**Avis de la Mission Régionale d'Autorité environnementale  
Nouvelle-Aquitaine  
relatif à un projet de parc photovoltaïque au sol  
à Montastruc (47)**

n°MRAe 2024APNA201

**Localisation du projet :** Commune de Montastruc (47)  
**Maître d'ouvrage :** Société MANA MTC  
**Avis émis à la demande de l'Autorité décisionnaire :** Le Préfet de Lot-et-Garonne  
**En date du :** 14 août 2024  
**Dans le cadre de la procédure d'autorisation :** Permis de construire  
L'Agence régionale de santé et le Préfet de département au titre de ses attributions dans le domaine de l'environnement ayant été consultés.

Plan masse du projet final et synthèse des mesures d'évitement – page 32 du Résumé Non Technique (RNT)

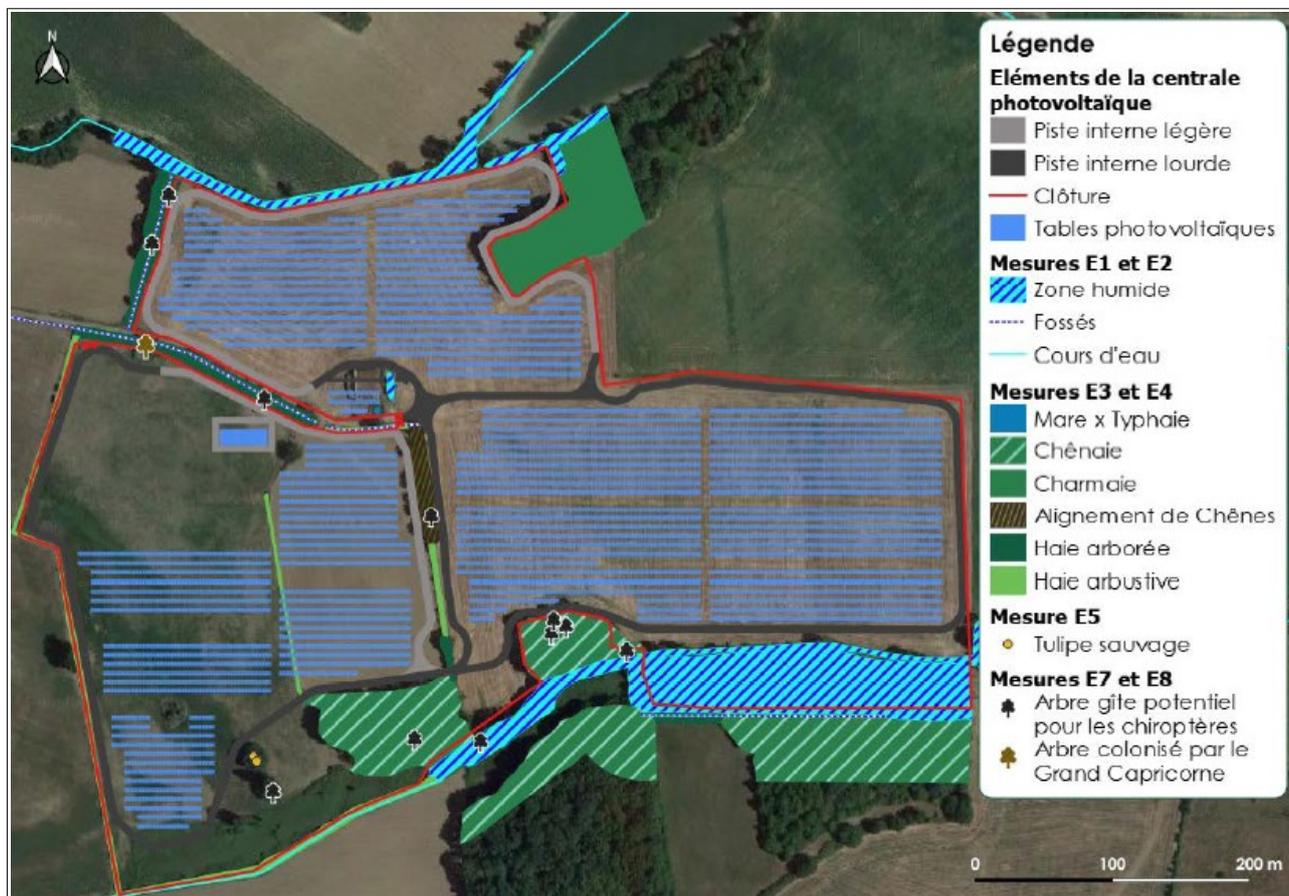
**La MRAe recommande** de superposer le plan masse du projet sur la carte de synthèse de la hiérarchie des enjeux écologiques du site, pour mettre en évidence la démarche d'évitement. En l'occurrence, la carte de synthèse fait apparaître une zone à enjeux assez fort sur la partie ouest de la ZIP qui sera en partie recouverte de panneaux.

**La MRAe recommande de justifier l'absence d'évitement des secteurs les plus sensibles.**
